**Demande de compléments sur un dossier d'autorisation environnementale (IC/0333/20-AL)
Projet de parc « Eoliennes des Potentilles » sur la commune de Autrêches (60)**

Réponses concernant la thématique milieux naturels, biodiversité et Natura 2000

La Direction régionale de l'environnement, de l'aménagement et du logement Hauts-de-Franc a émis une demande de compléments concernant le projet de parc éolien des Potentilles sur la commune d'Autrèches (60) le 28 juillet 2020.

Localisation des effets cumulés

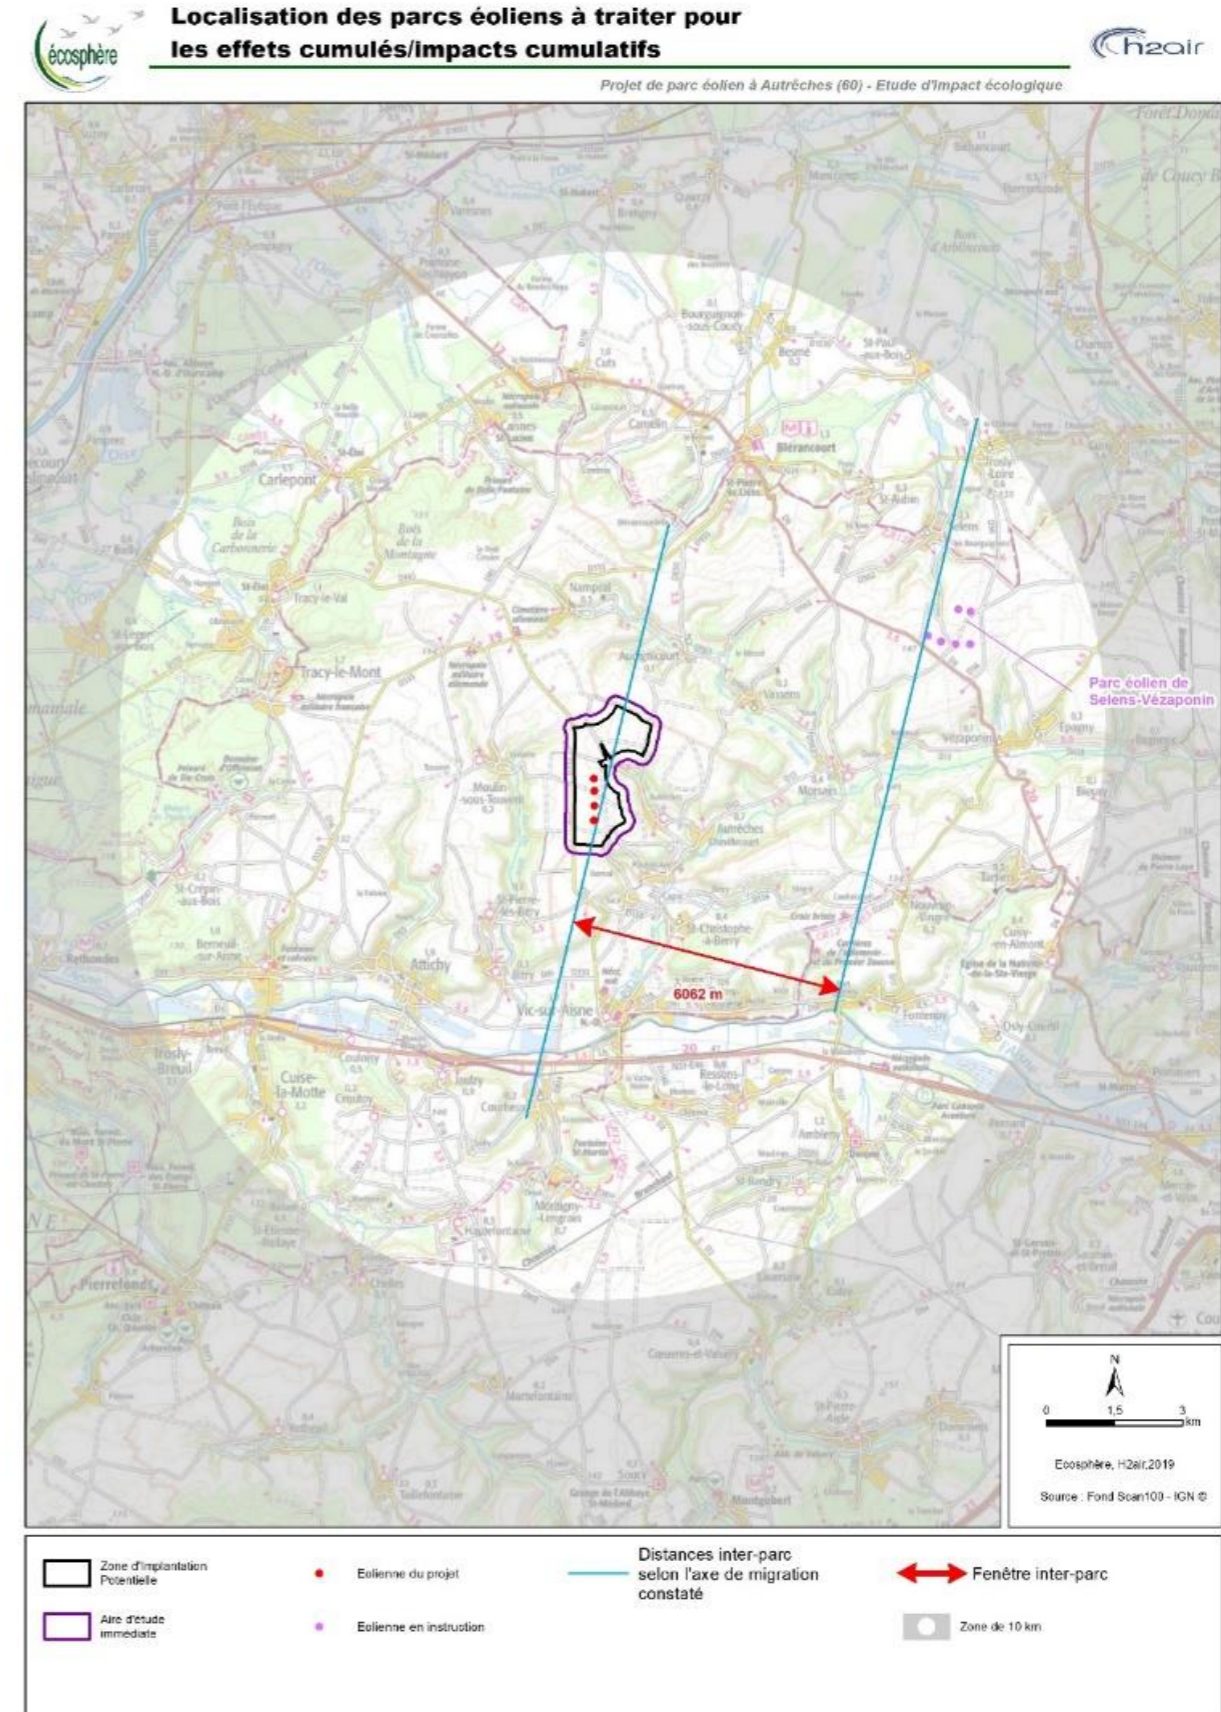
Quid des impacts cumulés, car les parcs éoliens seraient séparés de 7 km seulement. Il faudrait savoir si le projet situé à Selens a fait l'objet d'une étude d'impact avec avis de l'autorité environnementale avant le dépôt de ce dossier. Dans ce cas-là, l'étude d'impacts cumulés devrait être réalisée.

Lors de la réalisation de l'étude faune-flore, l'impact cumulé du projet des Potentilles avait été jugé nul car aucun projet n'était présent dans un rayon de 10 km autour de l'AEI, rayon défini selon les recommandations usuelles des services instructeurs. Toutefois, il s'avère qu'un projet instruit en même temps se trouve à moins de 10 km du projet de parc éolien des Potentilles, dont l'avis de la MRAe a été émis le 6 mars 2020 soit deux mois avant le dépôt du dossier de demande d'autorisation environnementale du projet des Potentilles. Il s'agit du parc de Selens (6 éoliennes) situé à environ 7 km (fenêtre inter-parc de 6 km) au Nord-Est de l'Aire d'Etude immédiate (cf. carte ci-dessous).

La zone d'implantation du projet éolien de Selens, essentiellement composée d'espaces cultivés ne montre pas de particularité ou d'attractivité pour l'avifaune nicheuse. De plus, les flux migratoires ont été jugés faibles, voire insignifiants en période de migration, la zone étudiée ne recoupant pas de couloir de migration important. Enfin, aucun enjeu particulier n'a été noté concernant l'avifaune en période d'hivernage.

En comparant ces deux sites éoliens, ils se trouvent tous deux dans des contextes très agricoles entrecoupés de zones plus arbustives et boisées assurant des fonctions de corridors et de lieux de nidification/reproduction. Notons que les vallées boisées liées à la présence de plusieurs rus aux alentours (Ru de Vassens, Ru d'Hozien, Ru du Barteau, ...) créées des continuités boisées entre les deux sites, les rendant certainement interconnectés.

Ces deux sites semblent se trouver dans des contextes écologiques similaires et plusieurs des espèces sensibles à l'éolien observées sur le projet de parc éolien de Selens l'ont aussi été sur le projet de parc éolien des Potentilles. C'est notamment le cas du Vanneau huppé, de la Buse variable, du Busard des roseaux, du Faucon crécerelle, du Faucon pèlerin, de la Grive mauvis, du Goéland argenté, du Milan royal et du Pluvier doré. Notons que les enjeux en période de migration sont plus élevés pour l'Aire d'Etude Rapprochée (et non l'AEI) du projet de parc des Potentilles que pour le projet de parc de Selens (voie de migration secondaire). Comme pour le projet de parc de Selens, le projet de parc des Potentilles met en évidence un impact résiduel faible sur ces espèces.

Concernant les chiroptères, un certain nombre d'espèces sensibles à l'éolien ont été observées sur les AEI de chaque projet, notamment le Grand murin, la Noctule commune, la Noctule de Leisler, la Pipistrelle commune, la Pipistrelle de Nathusius/Kuhl, la Sérotine commune et le groupe des Sérotules. Les impacts bruts et résiduels ont été jugés faibles sur ce groupe. Toutefois, par mesure de précaution, une mesure de bridage a été proposée pour réduire au maximum les risques de collision pendant les périodes de forte activité chiroptérologique.

Ainsi, il apparaît que ce secteur du Soissonnais connaît encore peu de parcs éoliens en activité ou en instruction. Les deux projets de Selens et des Potentilles, se situant dans des contextes écologiques similaires et possiblement interconnectés, présentent indépendamment des impacts résiduels faibles sur l'avifaune et les chiroptères, espèces les plus sensibles à l'éolien. Ainsi, en tenant compte des deux parcs, il semble que l'impact cumulé peut être jugé faible grâce aux mesures de bridage, à l'éloignement de plus de 7 km entre les deux projets, l'orientation des machines de chacun des parcs limitant notamment l'effet barrière pour les migrants. Les rares cas de collisions aléatoires accidentelles ne remettant pas en cause les cycles biologiques des espèces ni le bon état de conservation de leur population à l'échelle locale. L'impact cumulé de ces deux projets est donc considéré comme faible. Le volet écologique de l'étude d'impact a été mis à jour en ce sens au paragraphe 6.4 « Effets cumulés et impacts cumulatifs ».

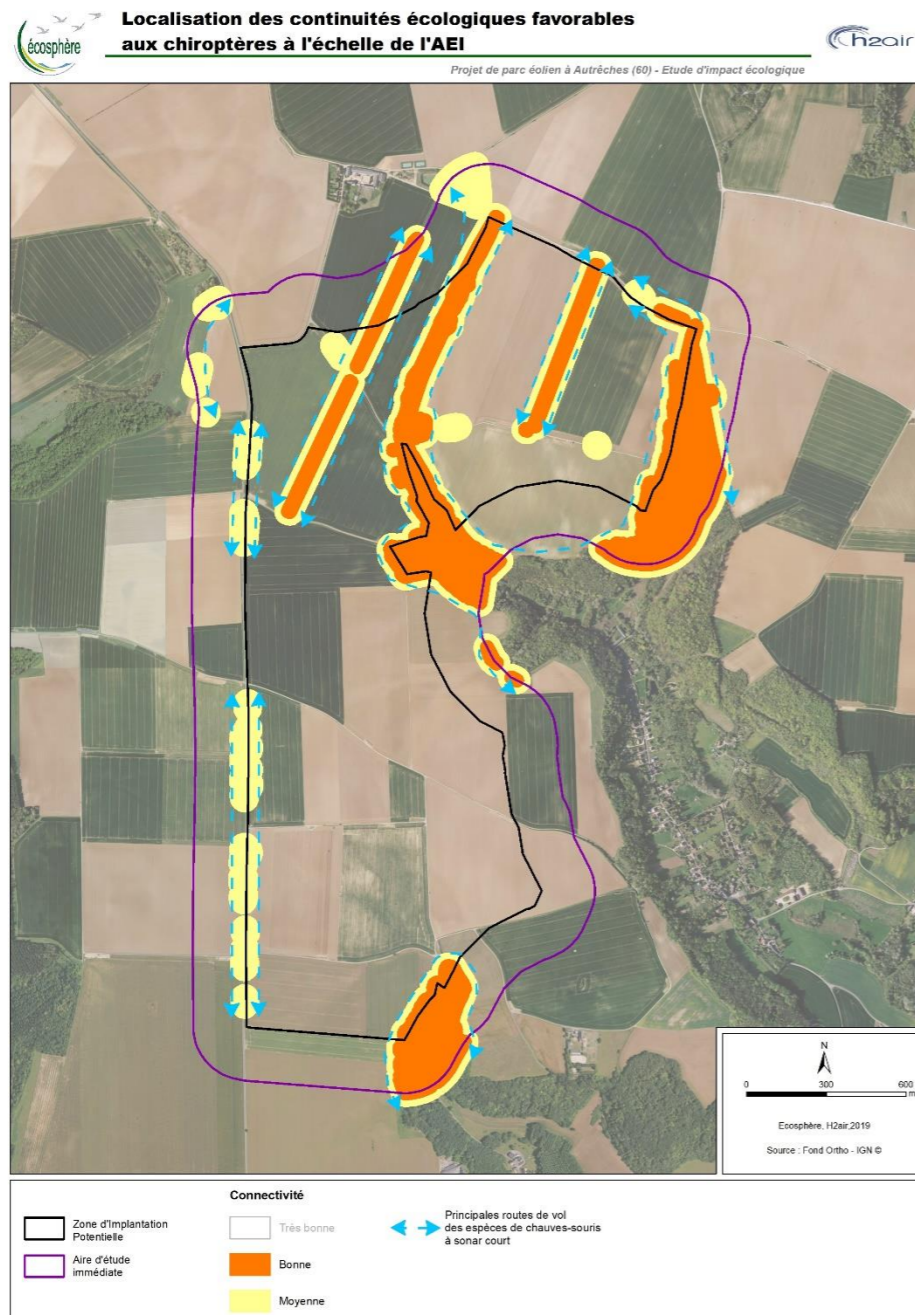
L'étude fournie par Picardie nature avertit sur la sensibilité du site convoité pour implanter les éoliennes. En outre, dans un espace de 2 km autour du projet se situent une soixantaine de sites d'hibernation connus. Le secteur est l'un des plus sensibles des Hauts-de-France concernant le groupe des chiroptères et il est conseillé d'apporter une attention particulière à la caractérisation des routes de vol et des terrains de chasse. Dans l'étude, les routes de vol ne sont pas caractérisées

Les routes de vol ont bien été intégrées dans notre analyse et une carte des continuités écologiques favorables aux chiroptères à l'échelle de l'Aire d'Etude Immédiate (AEI) figure dans l'étude (cf. carte 33 page 148 de l'étude écologique complétée). Celle-ci a servi de base pour la carte complémentaire suivante.

Cette carte des routes de vol n'est valable que pour les espèces de chauves-souris à sonar court qui utilisent les structures ligneuses pour caler le sonar. Les enjeux sont ainsi qualifiés d'assez forts au niveau des lisières forestières et des haies de l'AEI et de faibles sur les autres secteurs (parcelles cultivées majoritairement).

S'agissant des espèces de haut-vol comme les Noctules, ces dernières s'affranchissent des structures ligneuses pour caler leur sonar si bien qu'aucun axe de déplacement particulier n'a été mis en évidence au sein de l'AEI.

Figure 1. Répartition des nombres de contacts par période du cycle biologique des chiroptères sur le projet éolien des Potentielles

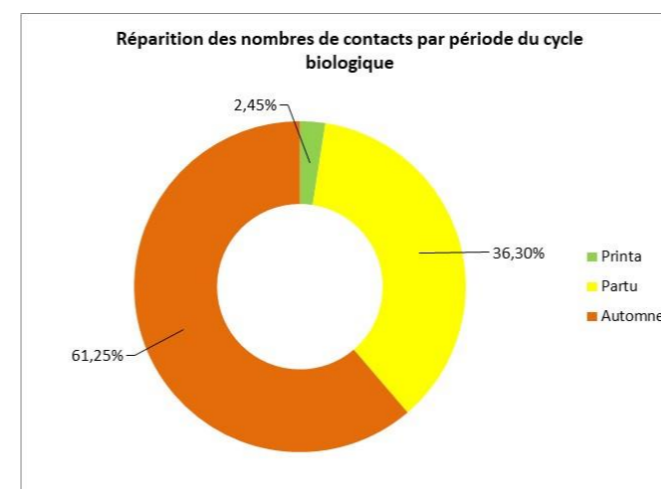
En phase de transit printanier, les points bordant le projet (13, 14, 15, 16, 17, 18) révèlent des activités importantes essentiellement pour la pipistrelle commune. Or, le point 17 est directement situé sur l'emplacement des éoliennes. Cette espèce est très sensible à l'éolien. À partir de ce constat, il doit être appliqué le principe de réduction en bridant les éoliennes comme l'indique le guide éolien. Proposer un bridage selon l'activité inventoriée sur les différentes périodes de l'année ne peut pas être pertinent car ces périodes fluctuent d'une année sur l'autre.

Le principe de bridage suivant est à appliquer dans les conditions suivantes :

- entre début mars et fin novembre ;
- pour des vents inférieurs à 6 mètres/seconde ;
- pour des températures supérieures à 7 °C ;
- durant l'heure précédant le coucher du soleil jusqu'à l'heure suivant le lever du soleil.

Par exemple, un facteur très important qui n'apparaît pas dans le document est la variabilité des saisons, surtout au niveau des températures (qui ont tendances à monter à cause du réchauffement climatique). Ce facteur peut influencer sur la période d'activité des chauves-souris, cela implique d'adopter par précaution le bridage mentionné dans le guide éolien.

Ainsi, au cours de la période d'activité des chiroptères l'activité est clairement inégale sur les différentes saisons biologiques :

- Lors du transit printanier, l'activité peut être considérée comme faible avec seulement 2,45 % (21 contacts) de l'ensemble des contacts collectés ;
- La période de parturition cumule quant à elle, 36,3% des contacts (N=332) ;
- La période de migration de transit automnal est la plus significative avec 61,2 % de l'ensemble des contacts collectés (N = 545).

Ce pattern de la distribution répond à celui qui est traditionnellement observé sur les suivis en altitude.
